**INFORME DE HITO DE CONTROL
Nº 126 - 2023-OCI/5333-SCC**

**EJECUCIÓN DEL PROYECTO DE INVERSIÓN:
“MEJORAMIENTO DEL COMPLEJO DEPORTIVO EL OLIVO
PARA EL DESARROLLO DE LAS ACTIVIDADES
DEPORTIVAS EN EL DISTRITO ABANCAY, PROVINCIA DE
ABANCAY, REGIÓN APURÍMAC”**

**HITO DE CONTROL Nº 17 – VERIFICAR LOS SISTEMAS DE
PROTECCIÓN CONTRA LOS RAYOS Y LA ADQUISICIÓN E
INSTALACIÓN DEL EQUIPAMIENTO DEPORTIVO PARA EL
MINICOLISEO**

Imagen n.º 4
Vista lateral del minicoliseo visualizada desde la azotea de CEAR y trazo del cono de protección de pararrayos de la zona oriente del pasaje EE.UU.

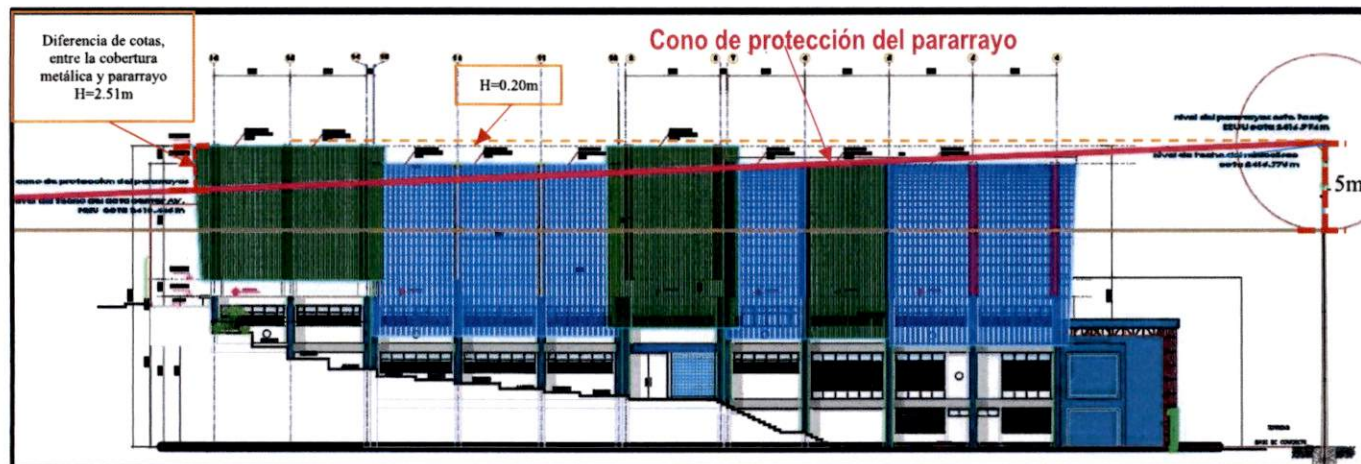
De la imagen precedente, se observa que la zona norte de la cobertura metálica del minicoliseo está por encima del cono de protección (línea roja), teniendo una altura no protegida de 2,51m; por lo que, el pararrayo de la zona oriente no estaría protegiendo en su totalidad la cobertura metálica de minicoliseo, el mismo que podría ocasionar daños a la infraestructura y equipos.

Por lo que, se advierte que la cobertura metálica del minicoliseo se encuentra a 0.20m debajo del pararrayo de la zona oriente; sin embargo, según el catálogo de instalación del fabricante del pararrayo instalado recomienda que la punta del pararrayo debe estar situada como mínimo 2m por encima de la zona que protege (incluyendo antenas, torres de enfriamiento, techos y depósitos)⁴.

Imagen n.º 5
Vista en elevación del cono de protección del pararrayos este Pasaje EEUU respecto al arco del techo del minicoliseo de la zona sur

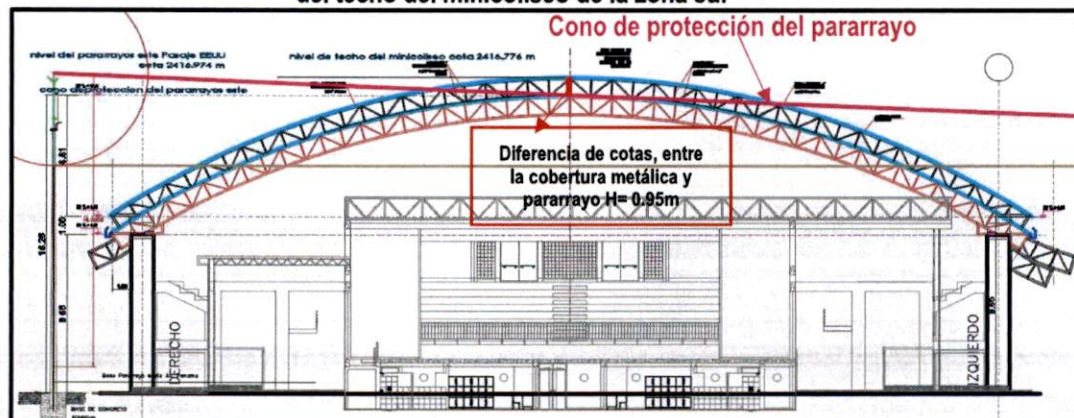
De la imagen precedente, se observa que parte de la zona sur de la cobertura metálica del minicoliseo, no estaría protegido por el pararrayo, teniendo como cota de la cobertura metálica de 2416,78m y como cota de la punta del pararrayo de 2416,97m, estando el pararrayo encima del minicoliseo a una altura de 0.19m siendo lo recomendado por el fabricante como mínimo instalar el pararrayos a 2m encima de cualquier techo o edificación que protege, según el catálogo de instalación pararrayos INGESCO PDC.

Por lo que, se advierte que el pararrayo de la zona oriente no protege la totalidad la cobertura metálica del minicoliseo, situación que ocasionaría que, ante la eventual caída de rayo este se vea dañado.

Imagen n.º 7
Cono de protección del pararrayos oeste Av. Panamá respecto a la piscina semiolímpica y al CEAR

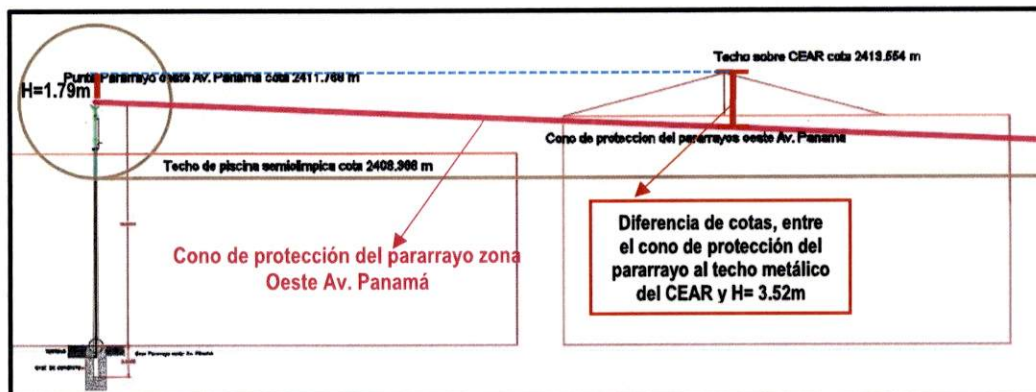
De la imagen precedente, se verifica que las cotas de los puntos del levantamiento topográfico del techo metálico de la caja de escalera del bloque CEAR, tiene una cota de 2413.55m mientras que la punta del pararrayo oeste (Av. Panamá), tiene una cota de 2411.77m ; por lo que, se advierte que el pararrayo está por debajo del techo metálico de la caja de escalera del bloque CEAR en 1.79m ; lo cual, no cumpliría la recomendación de instalación del fabricante del pararrayo de la zona oeste, que debió ser instalado por encima de 2m por encima de cualquier techo o edificación.

Finalmente, tanto el pararrayo de la zona este y oeste no protegería a la totalidad de las edificaciones del complejo deportivo el Olivo (Minicoliseo y CEAR), el mismo que podría ocasionar daños a la infraestructura y equipos.

Imagen n.º 8
Equipamiento deportivo de básquet y vóley para minicoliseo

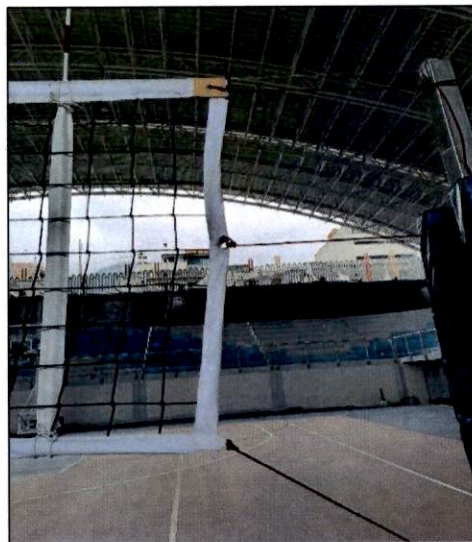
Silla torre para árbitro sin protección (acolchonado); asimismo los parantes para red de vóley no presenta protector.

Net para vóley, se observa que cuenta solo con un tensor de acero en parate superior; asimismo, se verifica que el ancho la banda inferior y lateral presenta 3cm.

Protector para estructura metálica de básquet con baja resistencia.

Protector para estructura metálica de básquet con baja resistencia.

Imagen n.º 4
Vista lateral del minicoliseo visualizada desde la azotea de CEAR y trazo del cono de protección de pararrayos de la zona oriente del pasaje EE.UU.

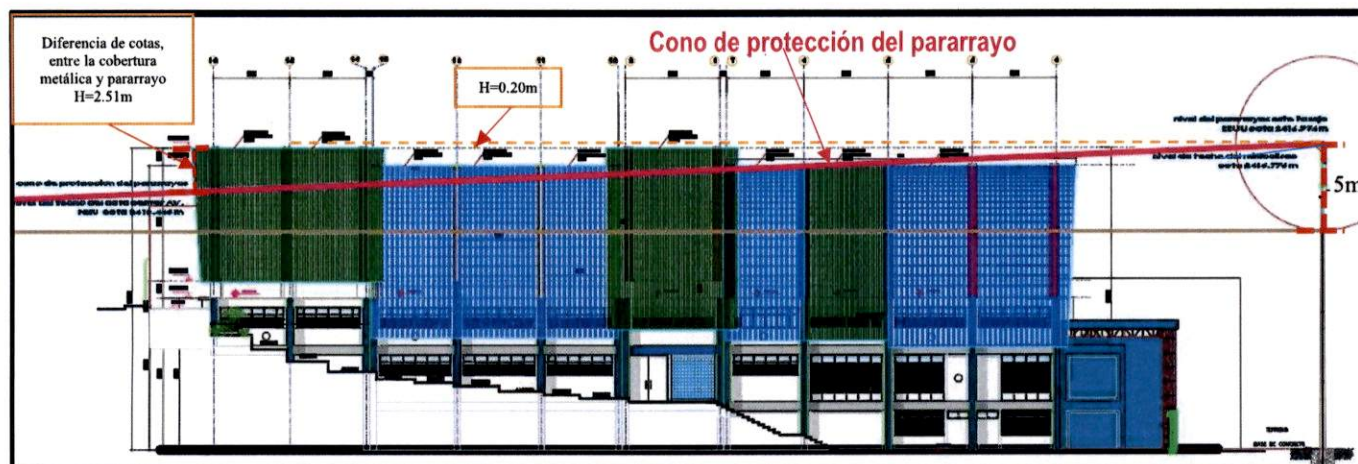
De la imagen precedente, se observa que la zona norte de la cobertura metálica del minicoliseo está por encima del cono de protección (línea roja), teniendo una altura no protegida de 2,51m; por lo que, el pararrayo de la zona oriente no estaría protegiendo en su totalidad la cobertura metálica de minicoliseo, el mismo que podría ocasionar daños a la infraestructura y equipos.

Por lo que, se advierte que la cobertura metálica del minicoliseo se encuentra a 0.20m debajo del pararrayo de la zona oriente; sin embargo, según el catálogo de instalación del fabricante del pararrayo instalado recomienda que la punta del pararrayo debe estar situada como mínimo 2m por encima de la zona que protege (incluyendo antenas, torres de enfriamiento, techos y depósitos)⁴.

Imagen n.º 8
Equipamiento deportivo de básquet y vóley para minicoliseo

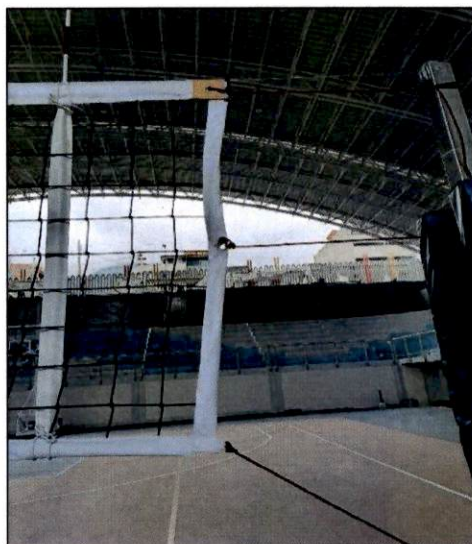
Silla torre para árbitro sin protección (acolchonado); asimismo los parantes para red de vóley no presenta protector.

Net para vóley, se observa que cuenta solo con un tensor de acero en parate superior; asimismo, se verifica que el ancho la banda inferior y lateral presenta 3cm.
